Voorstel Dagelijks Bestuur 6 september 2022

Onderwerp	Ter inzage leggen legger
Bijlagen	-
Steller	 
Opgavemanager

Betreft: Zienswijze ■■■■■ J, tevens bezwaar tegen Leggerwijzigingen

1. Zienswijze WF-211399, [J] [J] [J]

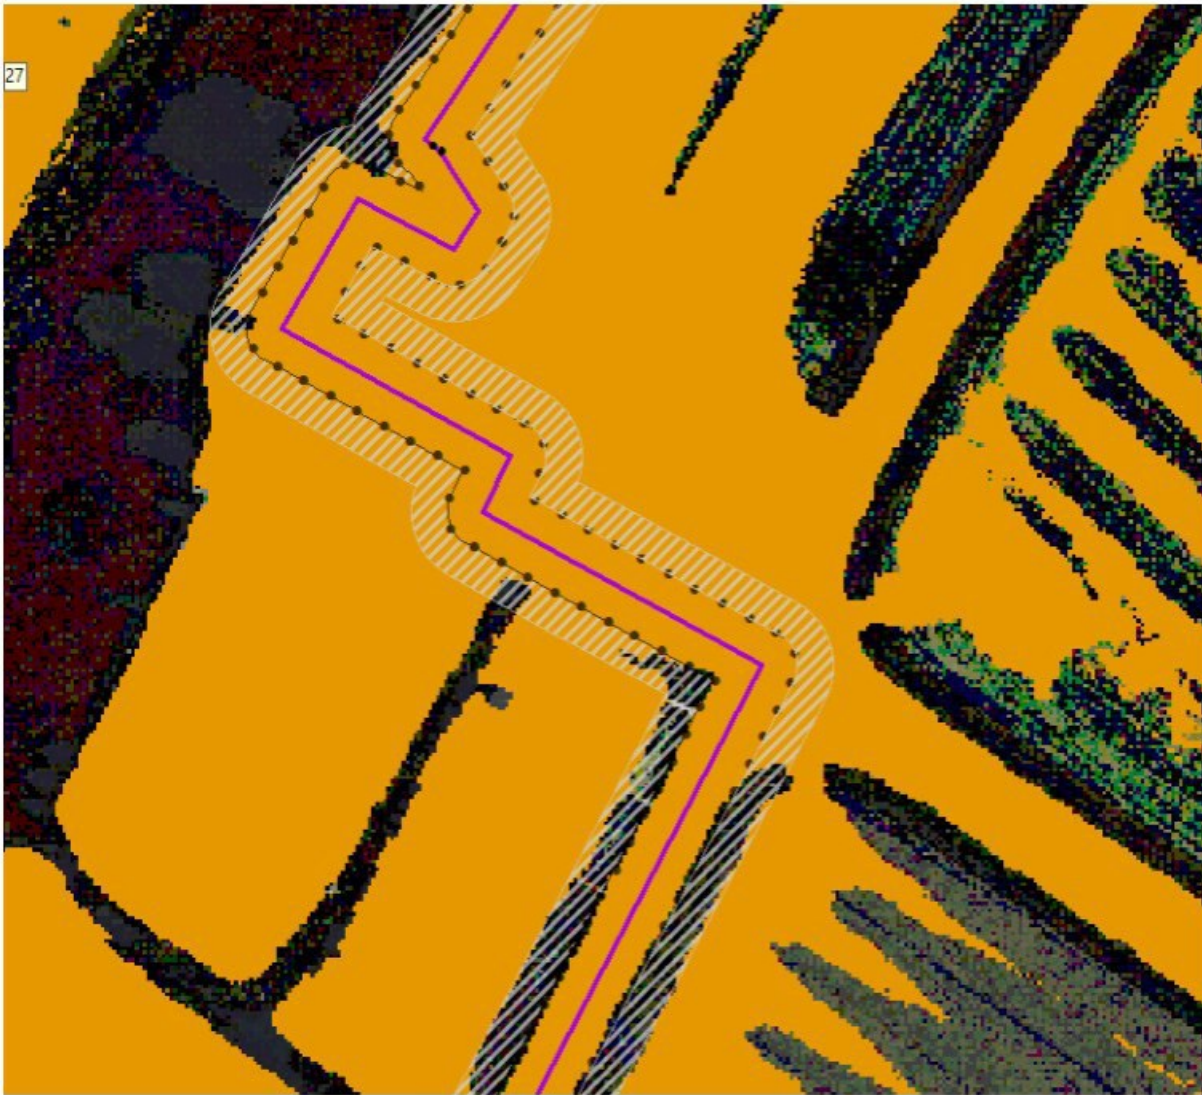
Bij hoge gronden wordt, voor de ligging van de legger, zoveel mogelijk naar de hoogste terreindelen (AHN) gezocht, rekening houdend met:

- Peilgebieden
- Zoveel mogelijk voor de bebouwing langs
- Het watersysteem

De huidige leggerlijn is dus ingetekend met bovenstaande criteria.

Echter.. De gebouwen die ten zuiden liggen vallen buiten de dijkkring. Je zou de leggerlijn dus ook door kunnen trekken, zodat de zonering niet meer op betreffende kavels valt. Qua hoogte en waterhuishouding zou dit kunnen.

Alternatief (rood):

Oranje = +0,50 mNAP en hoger:

Situatieoverzicht:

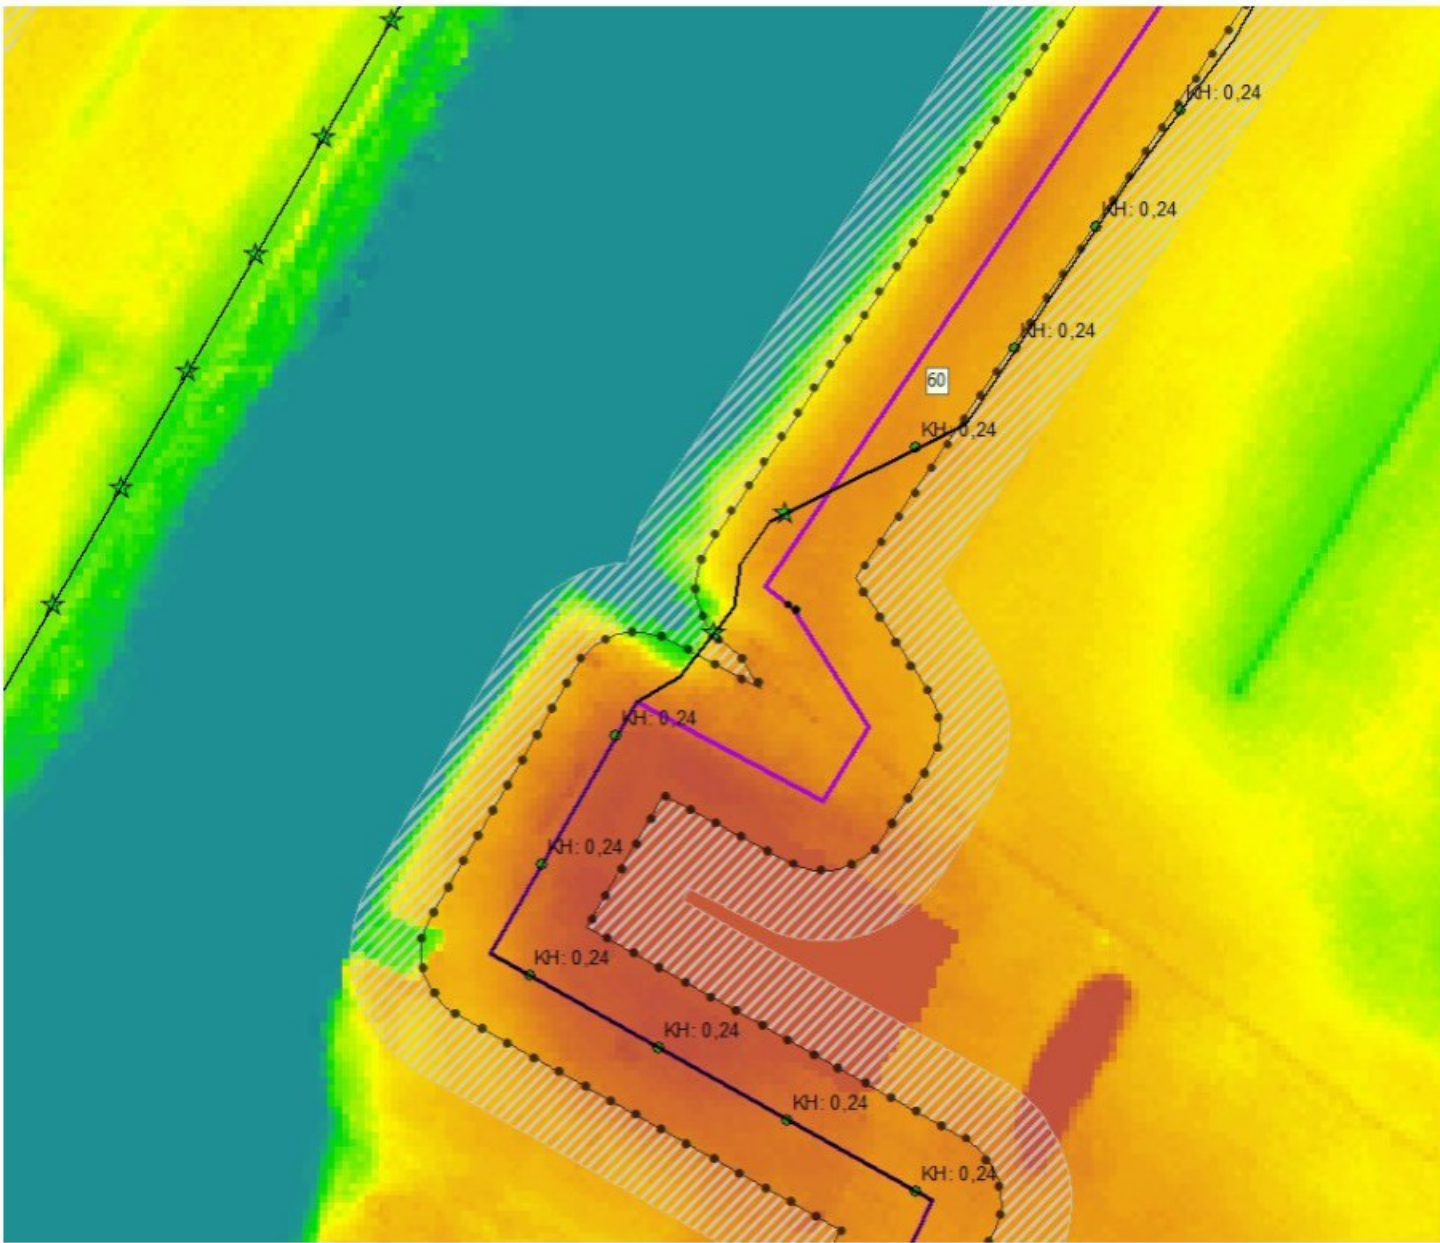
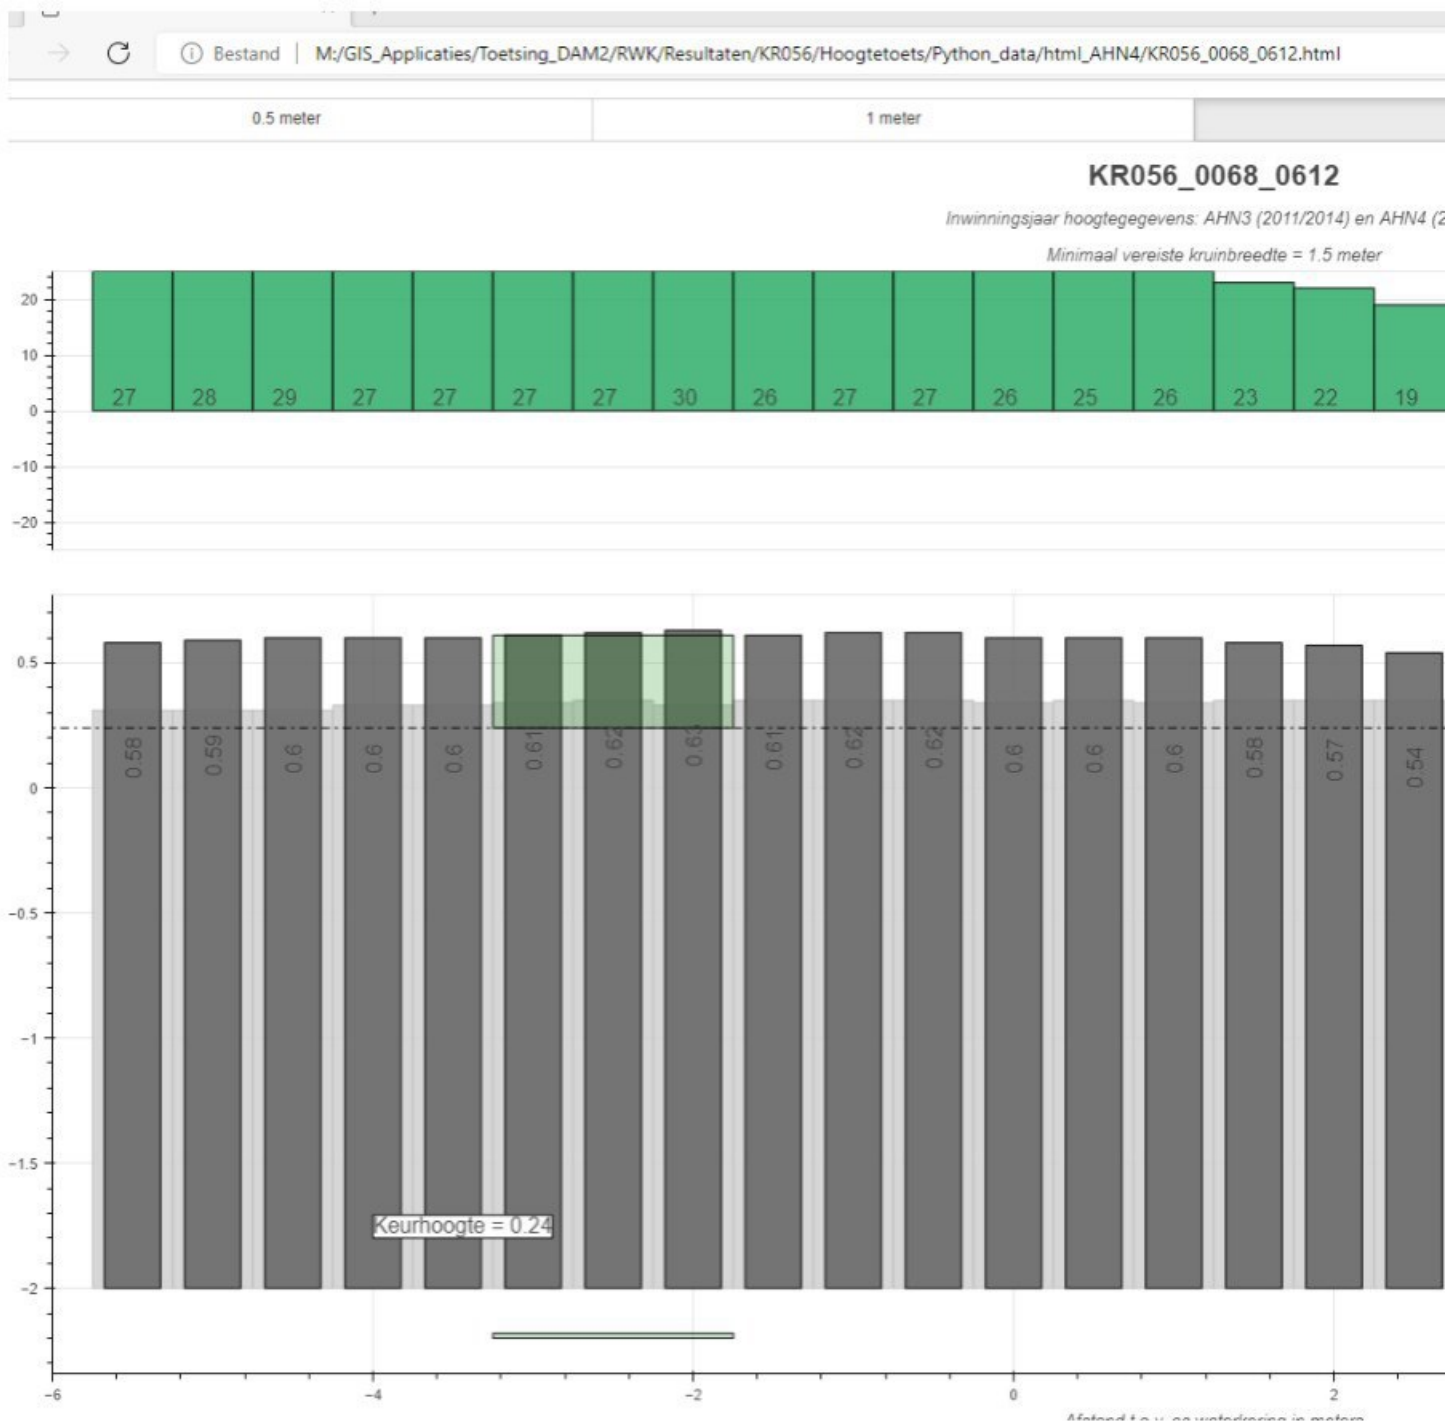
- De normhoogte (keurhoogte) is +0,24 m/NAP bij een maatgevende waterstand die eens in de 100 jaar voorkomt (bron: huidige **concept** hoogtetoeets).
- De werkelijke hoogte op de kruin is ca +0,60 m/NAP

- De regionale kering is type 'hoge gronden'
- De ligging zal bij aanstaande legservaststelling iets wijzigen (zie zwarte- en paarse lijn op kaartje. Zwart = 2019 en paars = 2022)
- De zonering van hoge gronden zal komende vaststelling wijzigen (kernzone 10m, beschermingszone 5m)
- Er is recent herstelwerk uitgevoerd aan een deel van de kering (project Leeuwarden, [redacted] J [redacted])

Leggerkaart

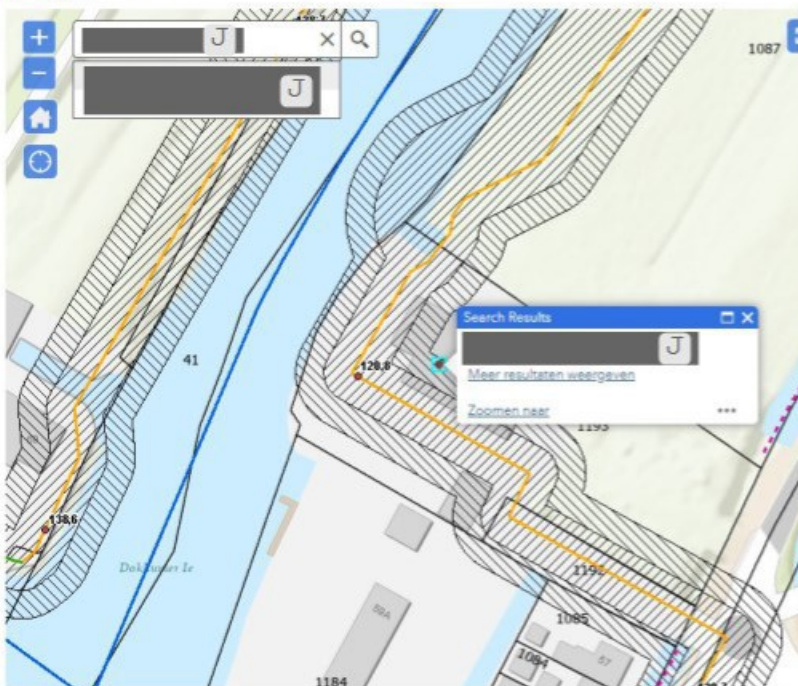
- Wat is de normhoogte hier van de RWK-hoge grond?
- Wat is de werkelijke hoogte van deze RWK (gemiddeld)?

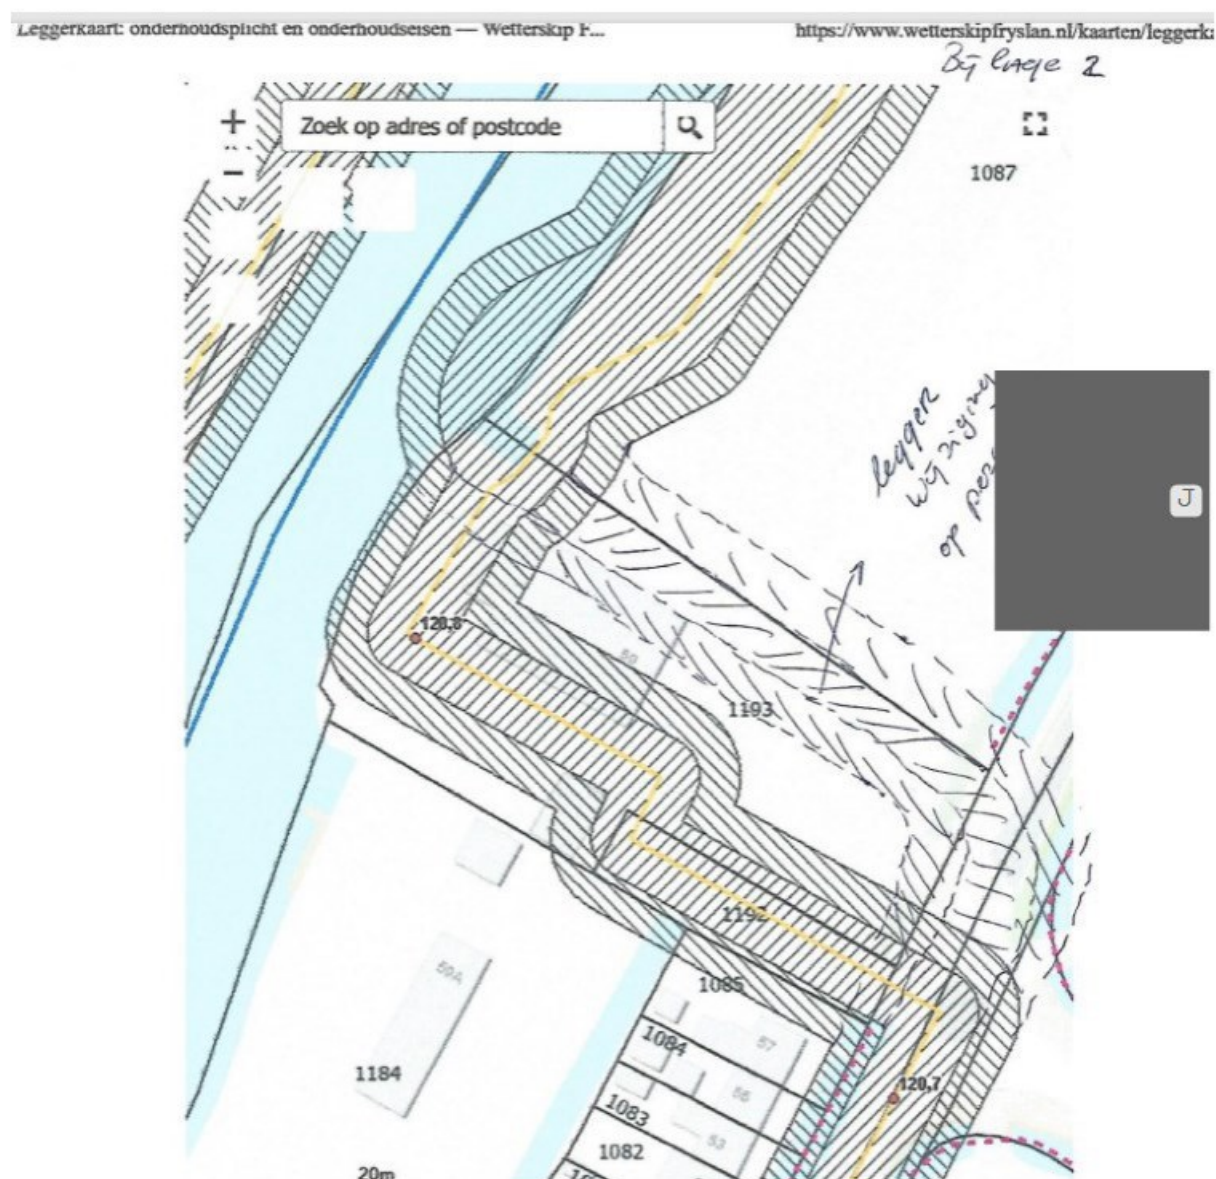
Indiener verzoekt het waterschap om de ligging van de regionale waterkering (RWK) hoge grond die nu op zijn perceel is gelegen meer naar het noorden te situeren, volgens onderstaande- bij de zienswijze gevoegde kaart. Naar de mening van indiener is dat mogelijk, omdat er voldoende hoogte aanwezig is om het veiligheidsniveau (provinciale veiligheidsnorm: 1 x 100 jaar) te kunnen borgen. De reden voor het indienen van het verzoek is gelegen in het feit dat indiener wil voorkomen dat hij voor elke activiteit, handeling, die hij verricht op zijn perceel een watervergunning bij het waterschap moet aanvragen. Vanuit de waterschapskeur rusten er immers publiekrechtelijke beperkingen op zijn perceel.

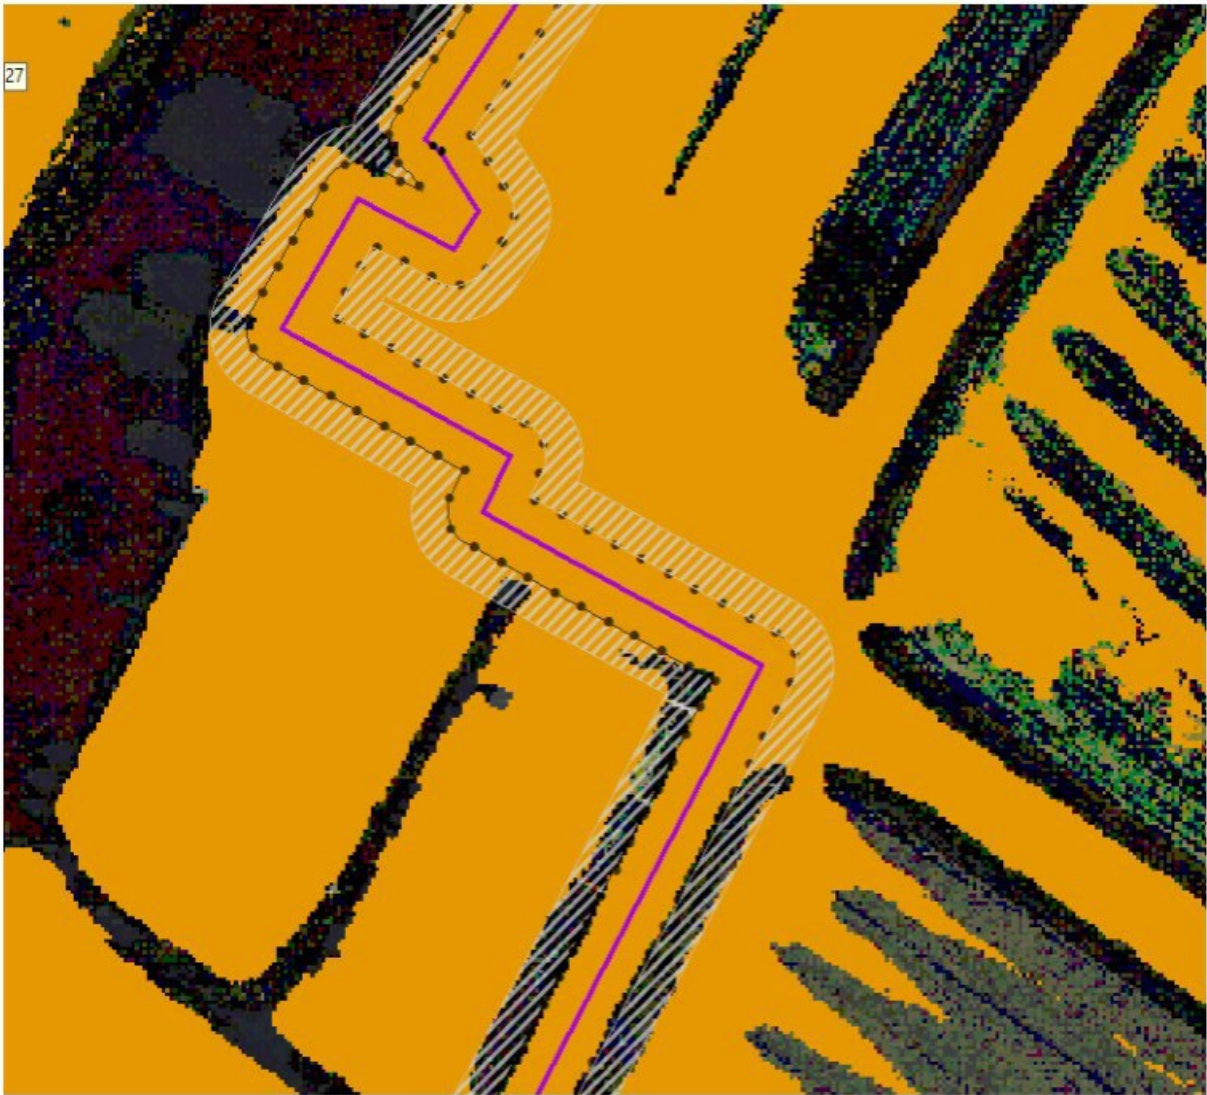
Bij hoge gronden wordt, voor de ligging van de legger, zoveel mogelijk naar de hoogste terreindelen (AHN) gezocht, rekening houdend met:

- Peilgebieden
- Zoveel mogelijk voor de bebouwing langs
- Het watersysteem

De huidige leggerlijn is dus ingetekend met bovenstaande criteria.

Echter.. De gebouwen die ten zuiden liggen vallen buiten de dijkkring. Je zou de leggerlijn dus ook door kunnen trekken, zodat de zonering niet meer op betreffende kavels valt. Qua hoogte en waterhuishouding zou dit kunnen.
